**Ditta: Fratelli Benazzi - pratica VVF n. 3280 – integrazione n. 1  
alla valutazione progetto agli atti presentata nel gennaio 2020**

Oggetto: integrazione documenti richiesti dal comando Provinciale di Ferrara , tramite di cui alla prima riunione conferenza servizi dell'11 02 2020 (rif. documento U.0001959.h.09:37)

Il sottoscritto tecnico risponde ai 3 punti richiesti del documento in oggetto

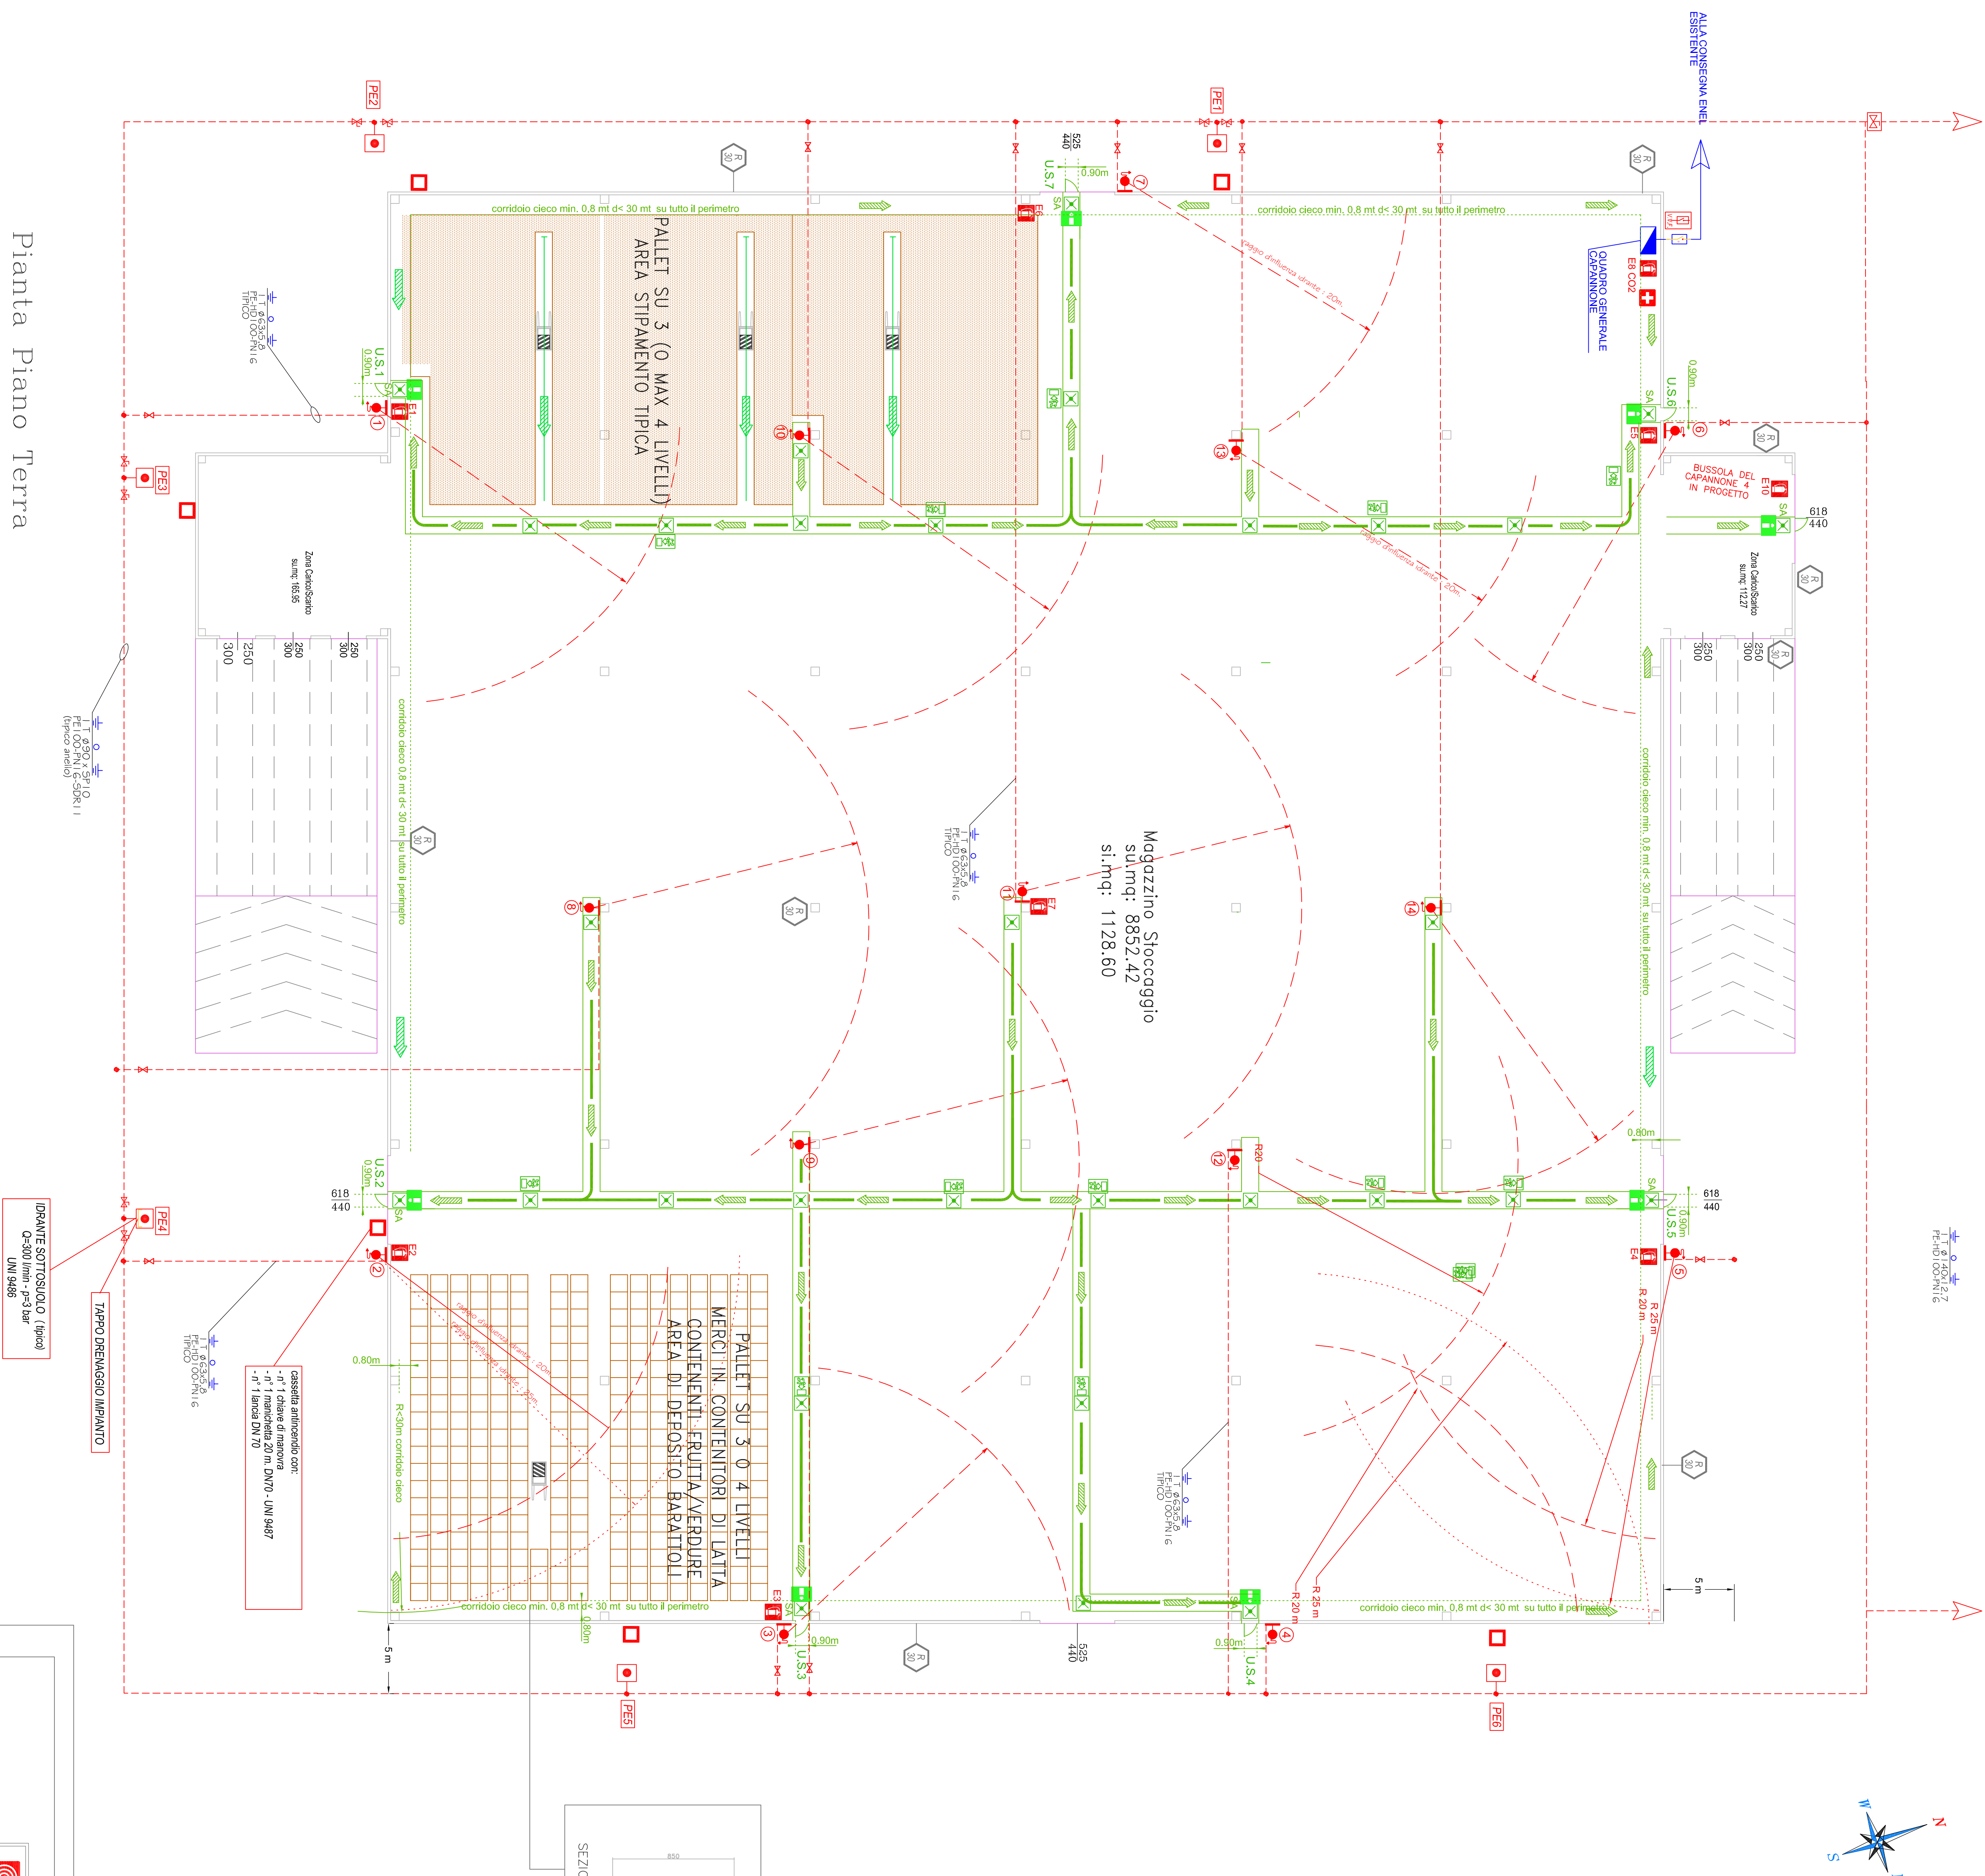
### Punto 3. Descrizione dei “possibili interventi futuri” sul capannone 4

**La proprietà ha deciso che il divisorio interno** della “bussola 4 “ verso il magazzino al momento **non si farà** (alla pari dell'appendice identica posta a sud: si noti che l'assenza del divisorio nella bussola sud, non REI, non comporta varianti ai fini antincendio).

Quindi l'appendice “bussola 4” a nord, utilizzata per il carico-scarico merce farà ora parte integrante del comparto magazzino (come invece già lo era per l'appendice simmetrica posta a sud). Pertanto l'area del compartimento “deposito 4” aumenta leggermente, ma non comporta variazioni significative al progetto agli atti. L'appendice posta a sud invece era già conteggiata.

- tavola planimetrica **22-A03 REV 01**, già agli atti, ora aggiornata di tali scelte della proprietà.
- tavola planimetrica **22-A04 REV 01**, già agli atti, ora aggiornata di tali scelte della proprietà.
